SERVICE INFO

LuK ZMS 415 0388 10

Geänderter Geberring

Hersteller:	Ford
Modell:	Transit
Baujahr:	2004 -
Motor:	2,4 TDCi
LuK ZMS:	415 0388 10

Bild 1: Geberring bisherige Ausführung

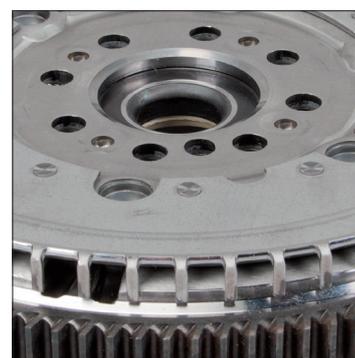
Im Rahmen der ständigen Weiterentwicklung unserer Produkte wurde der Geberring für die Motordrehzahlfassung und die Lagerung des Zweimassenschwungrads (ZMS) 415 0388 10 geändert.

Der Geberring der neuen Generation unterscheidet sich zur bisherigen Ausführung durch eine geringere Materialstärke sowie einer anderen Zahnform. Weiterhin konnte, durch den Einsatz eines Kugellagers anstatt eines Gleitlagers, die Lebensdauer des ZMS gesteigert werden.

Beide ZMS Ausführungen sind trotz unterschiedlicher Gestaltung uneingeschränkt für die in den Katalogen angegebenen Fahrzeuge einsetzbar.
